MEYLE №  
40-16 010 0004/HD

№ оригинала  
3640.55  
1331640080

## Верхние и нижние шаровые опоры для Citroën Jumper / Fiat Ducato / Peugeot Boxer\*

оригинальная конструкция

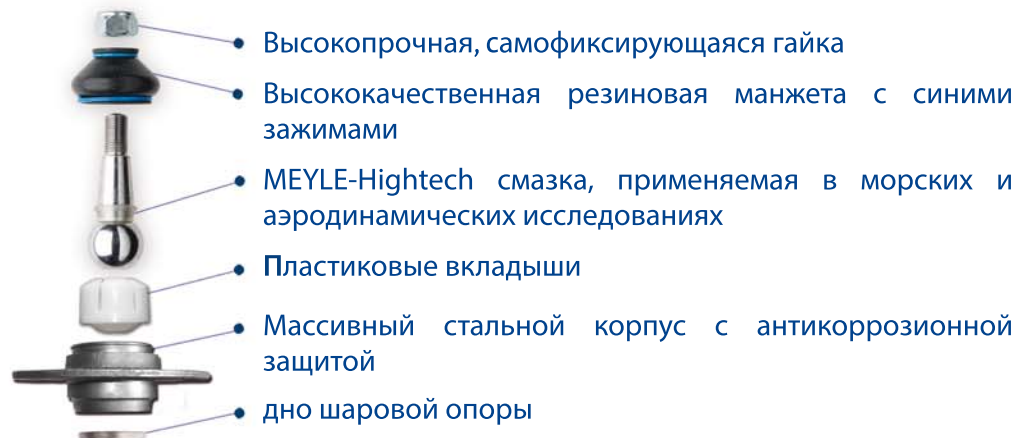
Высокая нагрузка на шаровые опоры в связи с перегрузкой автомобиля и движения с высокой скоростью

- Разбитые шаровые опоры
- Возникновение шумов
- Снижение безопасности

- Уменьшенное давление на поверхность благодаря увеличенному диаметра шарика (в оригинале: Ø 30 mm, MEYLE HD: Ø 33 mm)
- MEYLE-Hightech смазка
